DODATEK Č. 3 SMLOUVY O DÍLO

KE SML. 3800/23
V. 2086

„SUPŠ Jihlava-Helenín – Rekonstrukce DM“

ZMĚNOVÝ LIST Č. 20

ZMĚNOVÝ LIST Č. 21

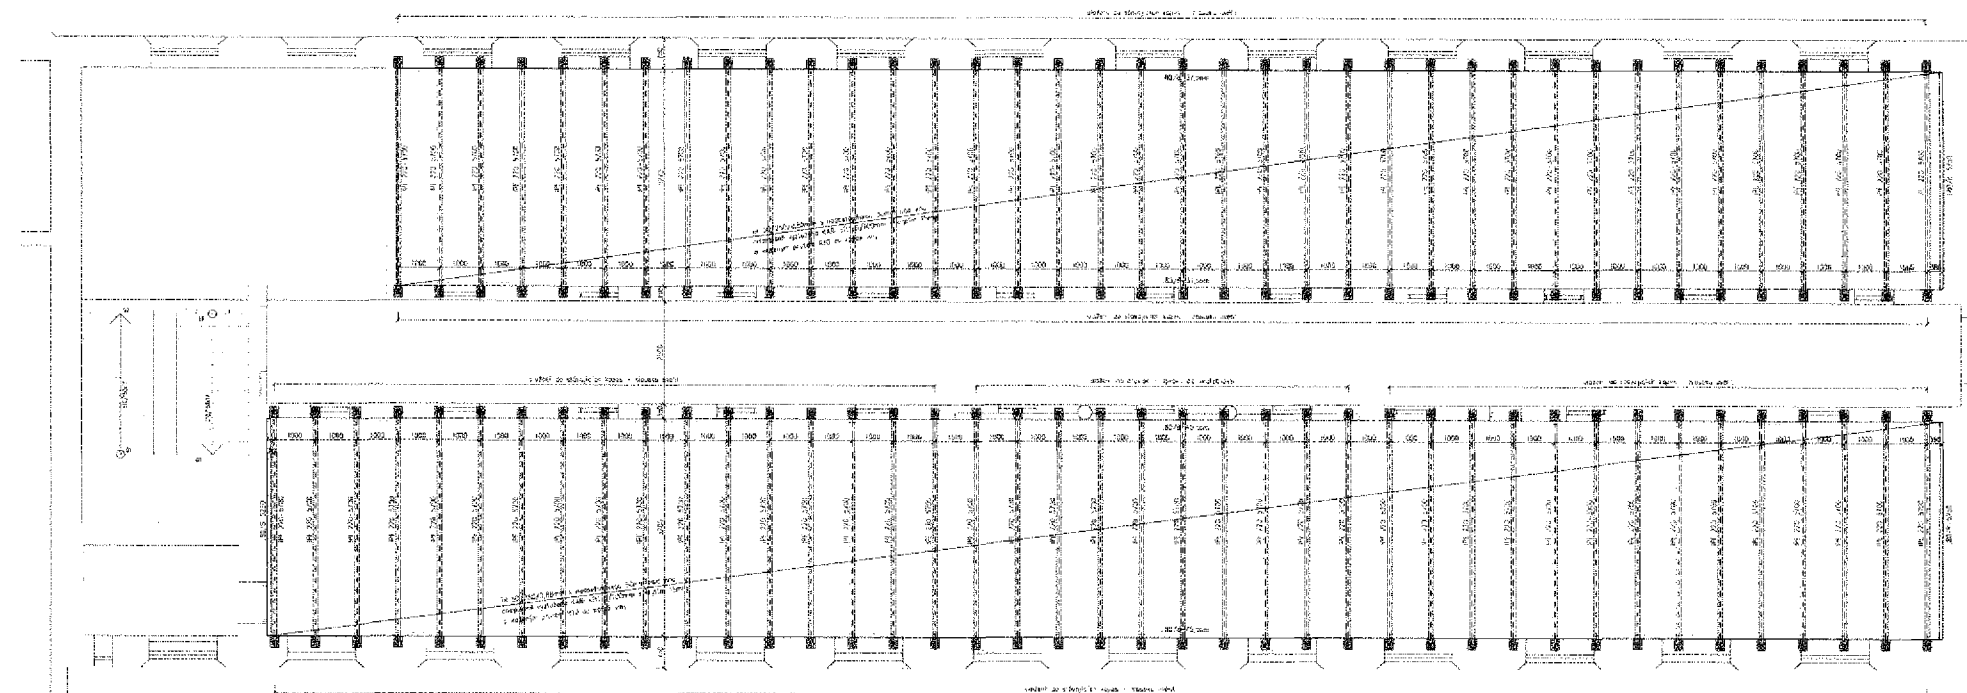
č. deníku:	č. listu:	datum: 06.12.2023			
Zadávací list změny: navrhovaný stav		číslo: ZL 21 – uznatelné náklady			
profese: HSV	č. výkresů: 23, 24 Navrhovaný stav	místnost č.: 3.NP, 4.NP			
Popis změny: Požaduje*: objednatel – zhotovitel – GP Změnový list řeší novou skladbu stropní konstrukce nad 3.NP. Při průzkumu sond do stropu nad 3.NP bylo zjištěno, že dřevěné stropy jsou ve špatném stavu. Dle posudků bylo vyhodnoceno jeho odstranění. Nová skladba stropu byla zkreslena statikem a oceněna zhotovitelem. Montáž nového stropu bude mít ztížené manipulační podmínky z důvodu složitosti a náročnosti samotné montáže. Náčrt viz druhá strana (příloha): Příloha č. 1 výkres stropu					
Výkaz výměr zpracoval: Ing. Kristina Balogová		datum: 06.12.2023			
č. položky	popis	m. j.	množství	Kč/m. j.	Kč
01	STROP NAD 3. NP – OCEL, VLNA, BETON, VÝZTUŽ	soubor	1,00	3 664 127,82	3 664 127,82
Celkový součet za vícepráce bez DPH					3 664 127,82 Kč

PODORYS SKŁADBY STROPUŻ 4.NADZEMNEGO PODŁAŻI

ZMĚNOVÝ LIST Č. 24

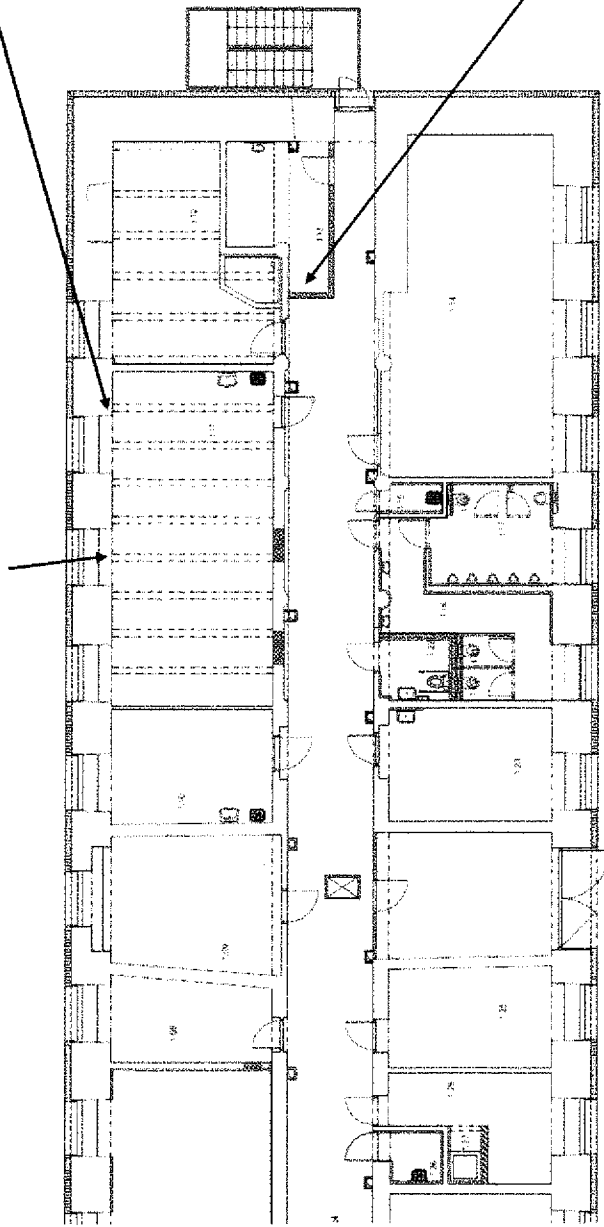
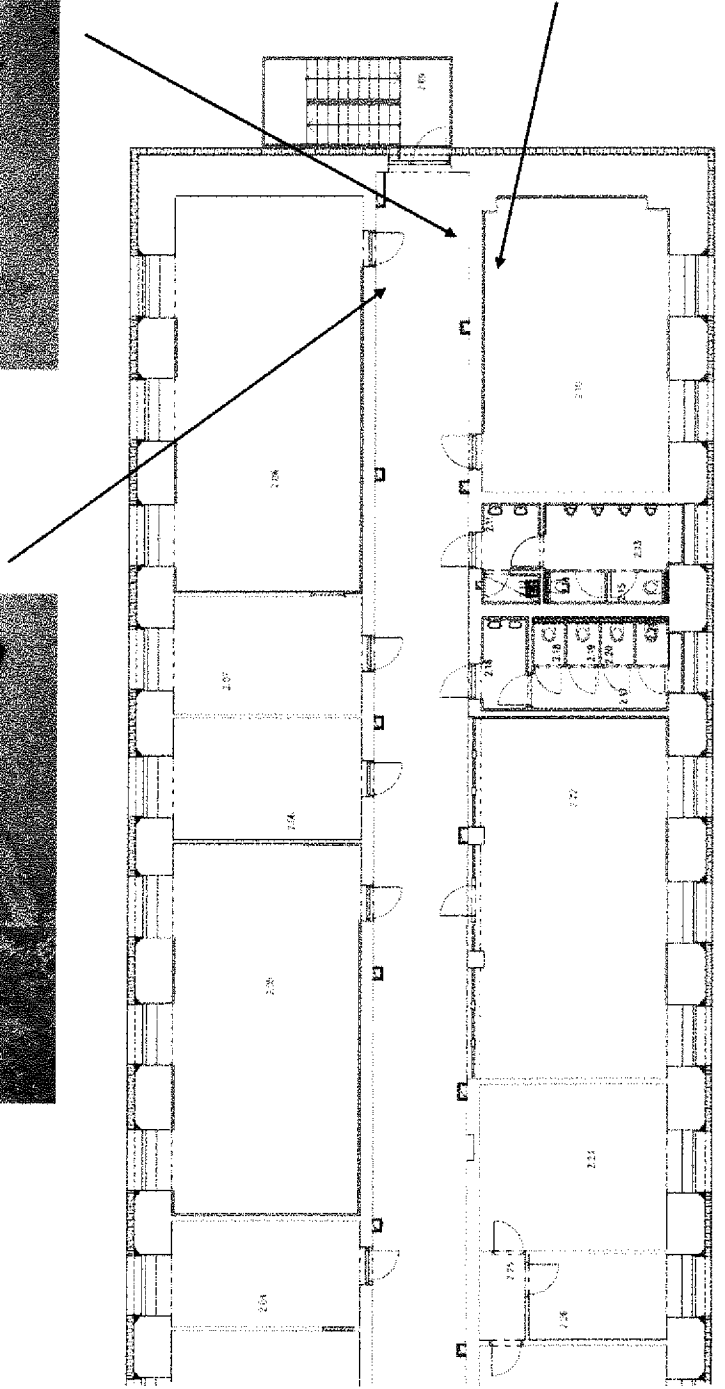
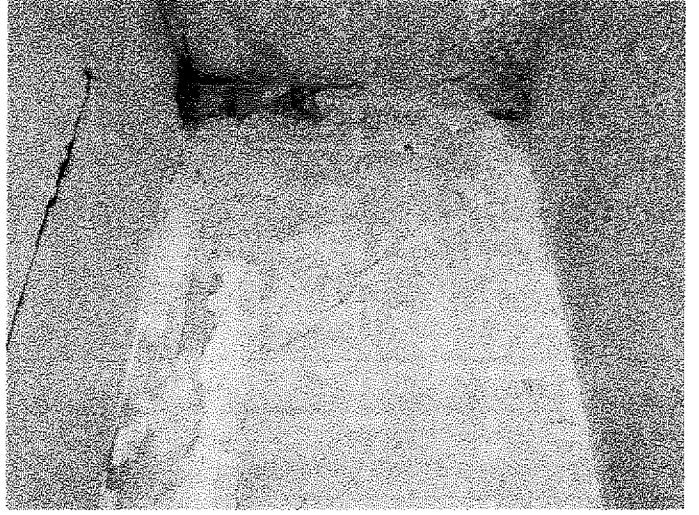
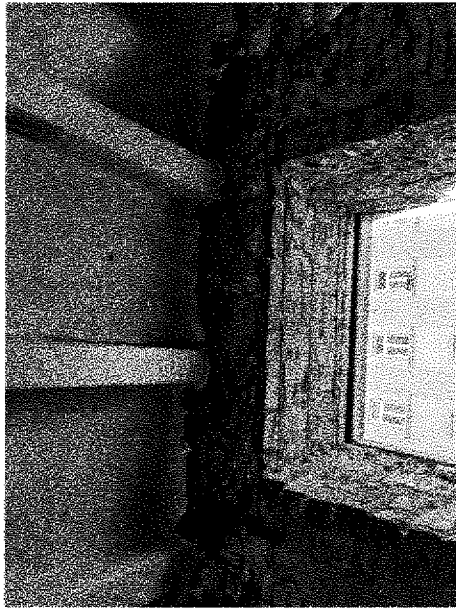
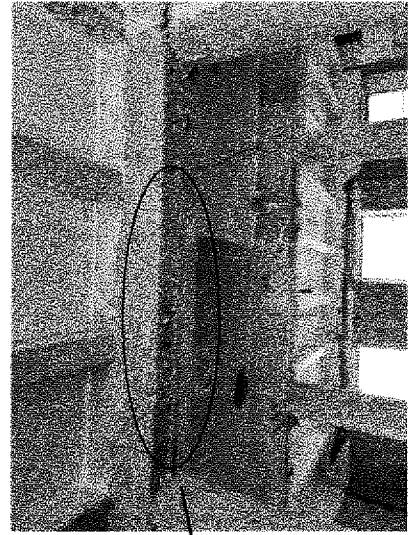
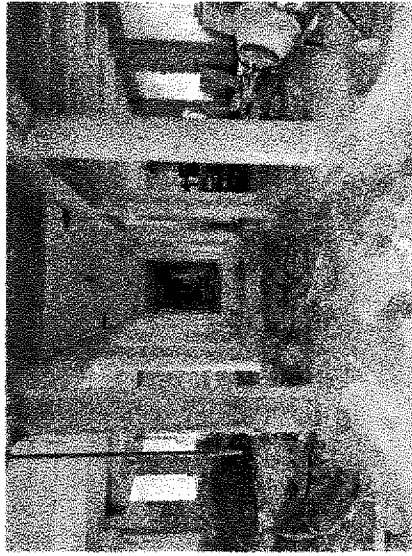
č. deníku:	č. listu:	datum: 06.12.2023			
Zadávací list změny: navrhovaný stav		číslo: ZL 24 – uznatelné náklady			
profese: HSV, PSV	č. výkresů: 20 – 23 Navrhovaný stav	místnost č.: 1.NP, 2.NP, 3.NP, 4.NP			
Popis změny: Požaduje*: objednatel – zhotovitel – GP Změnový list řeší navýšení víceprací po prohlídce objektu statikem. Statik zaslat navrhované, doporučující práce pro zpevnění, stabilitu objektu – poruchy zdiva u štítu, nadpraží oken, odstranění příček, provázání zdiva, poruchy ŽB trámů. Práce byly odsouhlaseny TDS. Náčrt viz druhá strana (příloha): Příloha č. 1 – souhrn zaslaných bodů od statika Příloha č. 2 - fotodokumentace					
Výkaz výměr zpracoval: Ing. Kristina Balogová		datum: 06.12.2023			
č. položky	popis	m. j.	množství	Kč/m. j.	Kč
01	STATIK DOPLNĚNÍ	soubor	1,00	447 8181,47	447 8181,47
Celkový součet za vícepráce bez DPH					447 8181,47 Kč
Celkový součet za méněpráce bez DPH					0 Kč

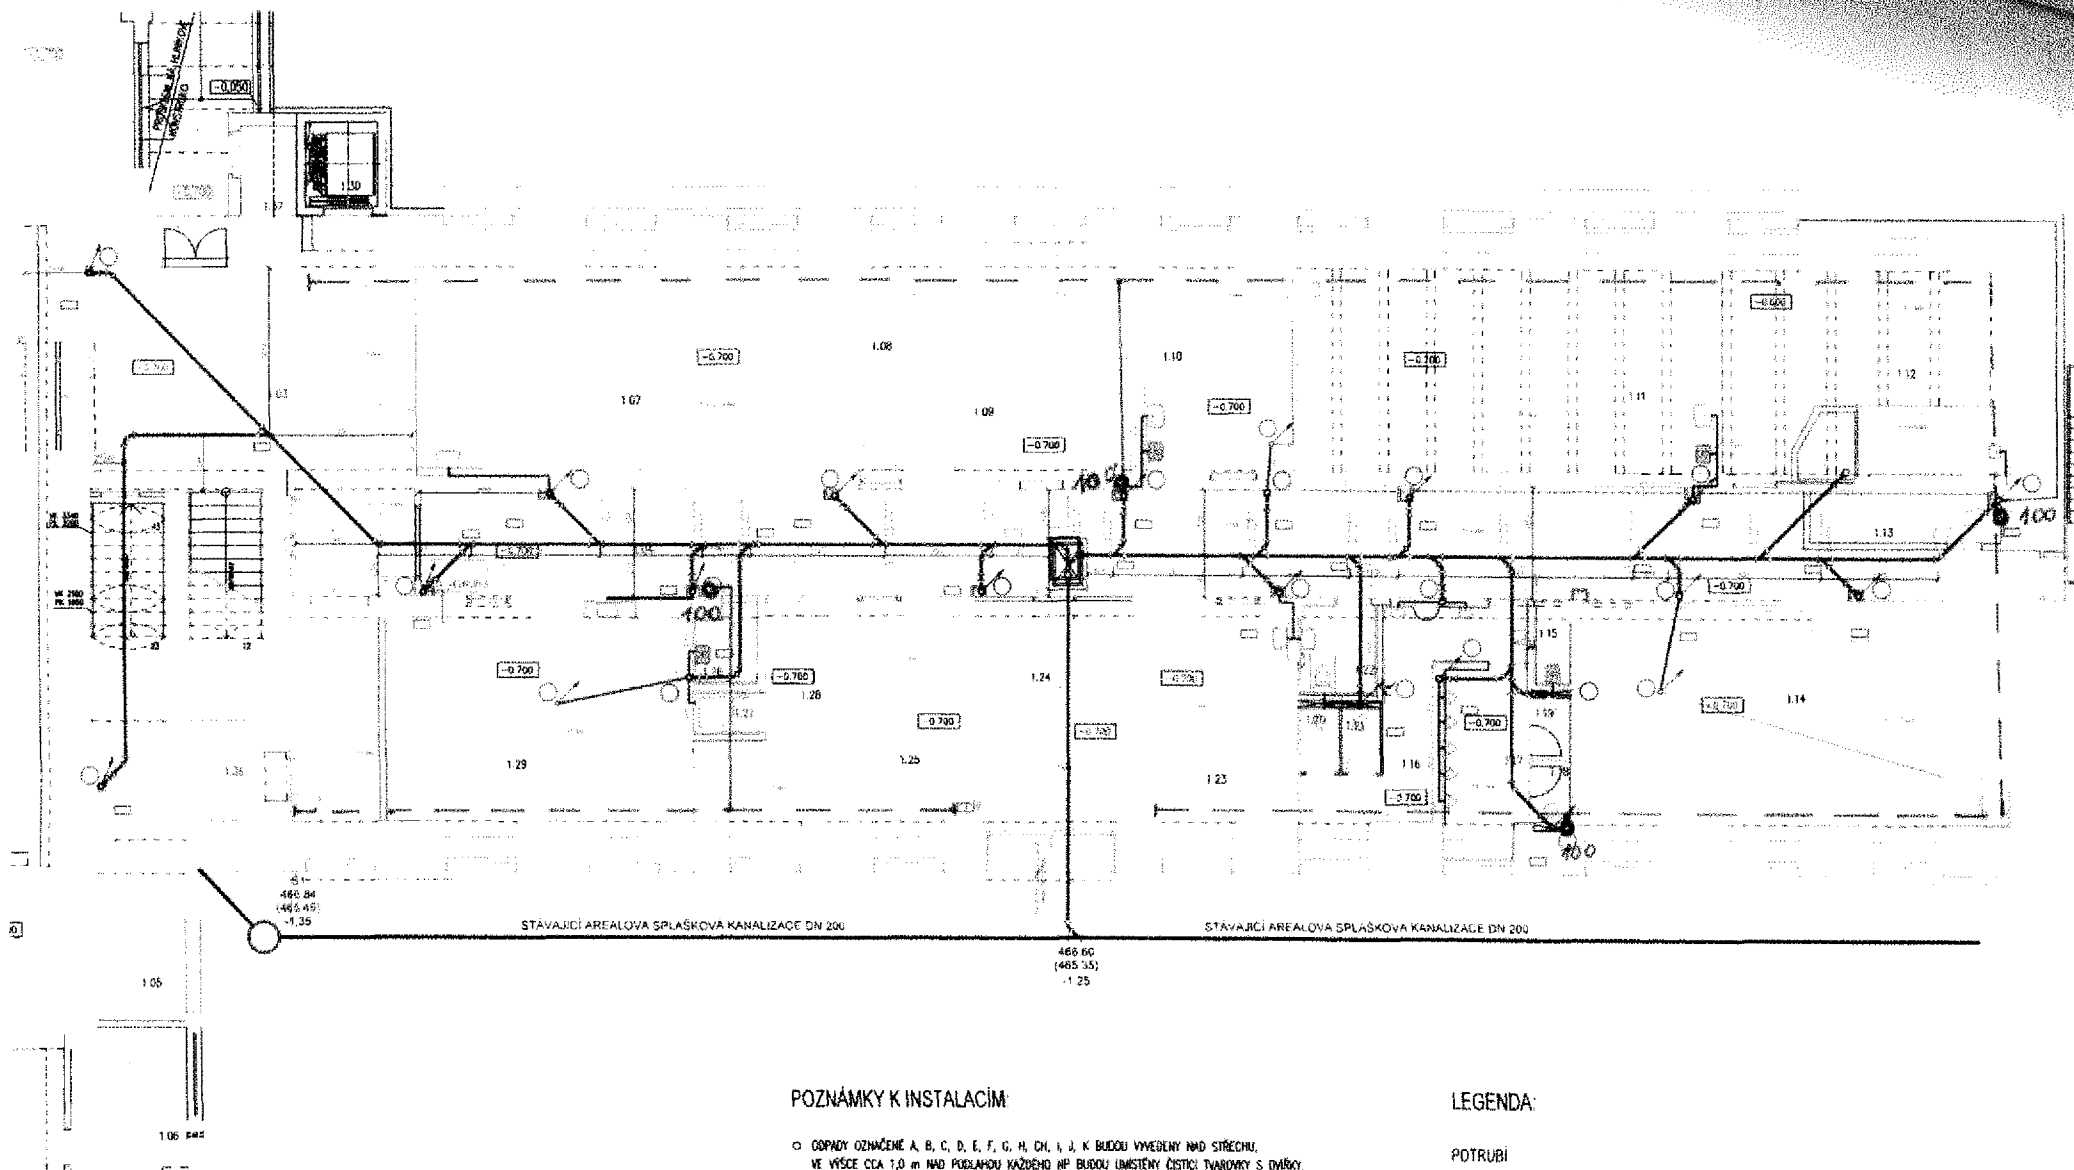
deníku:		č. listu:	datum: 23.01.2024		
Zadávací list změny: navrhovaný stav			číslo: ZL 28 – uznatelné náklady		
profese: HSV, PSV		č. výkresů: 20–1. NP Navrhovaný stav	místnost č.: 1.NP		
Popis změny: Požaduje*: objednatel – zhotovitel – GP Změnový list řeší vnitřní drenáž objektu pro odvod vzlinající vody. Jedná se o vícepráce, které se nedaly předpokládat. Bylo zjištěno v rámci probíhajících stavebních prací po odkrytí konstrukcí. Náčrt viz druhá strana (příloha): Příloha č. 1 – schéma zákresu					
Výkaz výměr zpracoval: Ing. Kristina Balogová			datum: 06.12.2023		
č. položky	popis	m. j.	množství	Kč/m. j.	Kč
28	VNITŘNÍ DRENÁŽ OBJEKTU	soubor	1,00	76 586,67 Kč	76 586,67 Kč
Celkový součet za vícepráce bez DPH					76 586 67 Kč
Celkový součet za méněpráce bez DPH					0,00 Kč
Celková cena za vícepráce a méněpráce bez DPH					76 586,67 Kč
Termín zahájení: 11/2023			Termín dokončení: 02/2024		
Dopad na dobu plnění a jeho zdůvodnění: Ano. Navýšení prací oproti původnímu rozsahu.

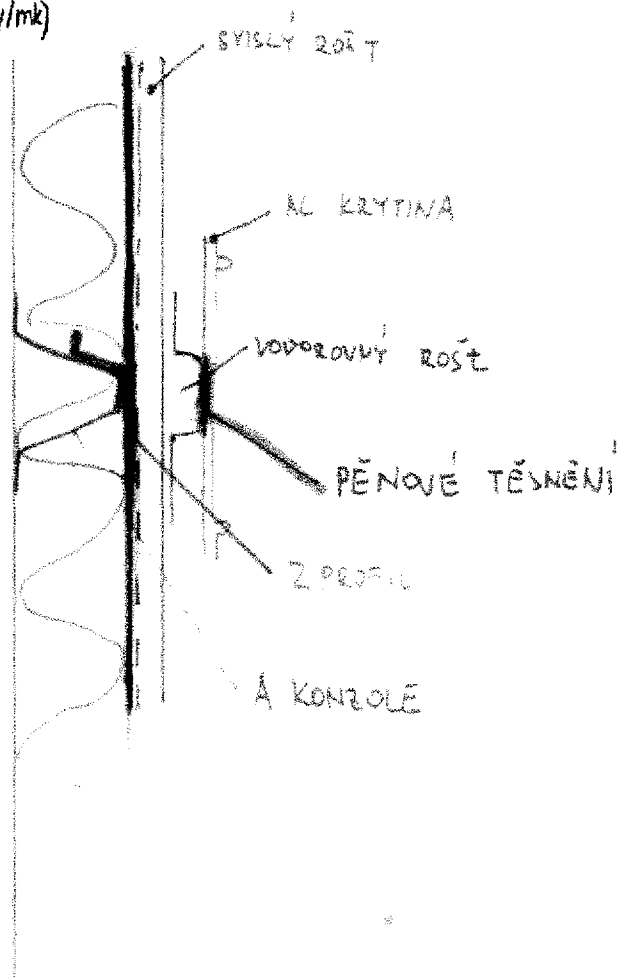
deníku:	č. listu:	datum: 25.01.2024			
Zadávací list změny: změna skladby		číslo: ZL 35 – neuznatelné náklady			
profese: HSV, PSV	č. výkresů: výkres č. 24, 25 Navrhovaný stav ASŘ	místnost č.: 5,6.NP			
Popis změny: Změnový list řeší přípočet a odpočet skladby Z1, Z2 (obvod, štíty) a žlabu. Požaduje*: objednatel – zhotovitel – GP Z důvodu nesouladu PBR a ASŘ byla změněna obvodová skladba kolem ocelové konstrukce v 5. a 6.NP, tak aby vyhovovala požadavkům PBR. Nově navrhovaná skladba se skládá ze zdiva ytong, tepelné izolace – vata, difúzní fólie a roštů včetně hliníkové krytiny. SoD rozpočet neuvažoval s hliníkovou krytinou a bedněním ve skladbě Z1, Z2 (obvod + štíty) – proto v odpočtu není uvažováno. Dále řeší odpočet původního střešního žlabu, který vedl na věnci a nelze z technických důvodu provést – budova je tzv. do „rohlíku“ stočená. Nový žlab je řešen jako nadstřešní žlab i kvůli jeho funkci pro odvod deště. Náčrt viz druhá strana (příloha): Příloha č. 1 – schéma řezu
